Verbandsgemeinde Nahe-Glan

Teilflächennutzungsplan „Windenergie“

Für den Teilbereich der ehemaligen Verbandsgemeinde Bad Sobernheim

**Beschlussfassung über die Abwägung der Stellungnahmen
durch den Verbandsgemeinderat der Verbandsgemeinde Nahe-Glan**

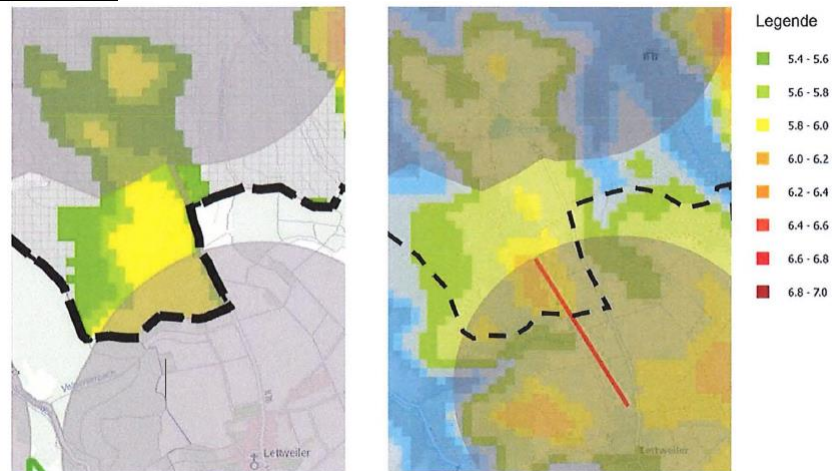
<p>IV.</p>	<p>Windgeschwindigkeit - Planungsfehler: Die im Standortkonzept angegebenen Windgeschwindigkeiten 100 m über Grund stimmen nicht mit denen aus dem Windatlas RLP (Ministerium für Wirtschaft, Klimaschutz, Energie und Landesplanung, 2013) überein. In der Abbildung 1 ist beispielhaft das Plangebiet 10 gezeigt. Es ist zu sehen, dass sich im Bereich des Planungsgebiets die angezeigten Windgeschwindigkeiten deutlich unterscheiden. Das Plangebiet 10 hat demnach, ganz anders als im Standortkonzept dargestellt, in den größten Bereichen nur eine Windhöffigkeit von 5,6 - 5,8 m/s (grüne Flächen). Die Windgeschwindigkeit 100 m über Grund sollte für alle Plangebiete erneut und fachlich genau untersucht werden, da die Windhöffigkeit die Grundlage für eine wirtschaftliche Planung bildet und bei einer Planung mit</p>	<p>Die dargestellte Karte aus dem Standortkonzept stimmt zwar nicht mit der Karte, die dem Vorentwurf zur frühzeitigen Beteiligung vom 06.08.2021 bis einschließlich 17.09.2021 beigelegt hat, überein, verdeutlicht aber, dass hier keine unterschiedlichen Planungsgrundlagen vorliegen. In der von der Einwenderin gezeigten Karte, die wahrscheinlich neueren Datums und dadurch ggf. differenzierter ist als das Standortkonzept von 2016, sind sogar Windgeschwindigkeiten von über 6 m/s dargestellt. Sie zeigt aber auch, dass in dem Bereich der Teilfläche 10 Windgeschwindigkeiten über 5,5 m/s in 100 m über Grund</p>

einer zu niedrigen Windhöffigkeit keine ausreichende Energiegewinnung möglich ist.

Über das Ziel Z_N 165 des ROP werden Vorgaben gemacht, dass Konzentrationsflächen vorrangig in Gebieten mit hoher Windhöffigkeit zu sichern sind. Im Kern stellt dieser Aspekt somit ein hartes Kriterium dar, dem es aber an einer verbindlichen Vorgabe in Form einer räumlich und sachlich bestimmten, vom Träger der Landesplanung abschließend abgewogenen textlichen Festlegung zur Entwicklung, Ordnung und Sicherung des Raumes fehlt.

Zur Festlegung eines sachlich bestimmten Mindestwertes wird deshalb zunächst der „Windatlas Rheinland-Pfalz“ (Ministerium für Wirtschaft, Klimaschutz, Energie und Landesplanung, 2013) herangezogen, der ein hohes Windpotenzial bei 5,8 m/s in 100 m Höhe über Grund benennt.

Im Regionalplan Rheinhessen-Nahe – Teilplan Windenergie von 2013 werden zur Sicherstellung einer wirtschaftlichen Eignung nur Standorte berücksichtigt, die eine Windgeschwindigkeit von wenigstens 5,5 m/s in 100 m über Grund aufweisen. Dieser Wert sei nach Aussage von diversen Betreiberfirmen der Grundwert, der wenigstens erreicht werden muss, damit die Wirtschaftlichkeit zum Betreiben moderner Anlagen gegeben ist. Die Verbandsgemeinde Nahe-Glan hat sich dazu entschieden, dem Wert des o.g. Regionalplans zu folgen und Flächen, die gem. dem „Windatlas Rheinland-Pfalz“ eine Windgeschwindigkeit von weniger als 5,5 m/s in 100 m Höhe über Grund aufweisen, von der weiteren Planung auszuschließen.

Die vorgetragenen geringeren Windgeschwindigkeiten über Wald spielen bei den heutigen Anlagenhöhen von bis zu 250 m oder auch bereits darüber hinaus, keine entscheidende Rolle mehr. Die Rotoren haben hier Abstände von meist mehr als 100 m über dem Wald, so dass sich die Unterschiede der Windgeschwindigkeiten gegenüber dem Offenland nur noch geringfügig unterscheiden dürften.
